改善箇所説明図

「不具合発生箇所」

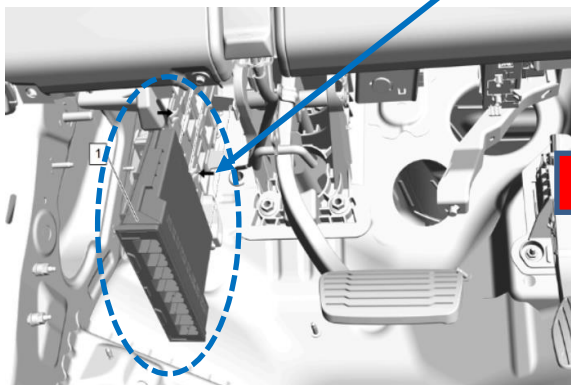
は、ボディコントロールモジュールを示す。

自動ヘッドランプシステムに使用している周囲光センサーが、明るい環境下での出力電圧が設定よりも低いため、ボディコントロールモジュールが周囲照度の状態を正しく判定できなくなり、すれ違い用前照灯が常時点灯してしまう可能性がある。

全車両、ボディコントロールモジュールのソフトウェアを点検の上、必要に応じてアップデートする。

運転席側 A ピラー(下側ドアヒンジの下)に青色ペイントを塗布する。
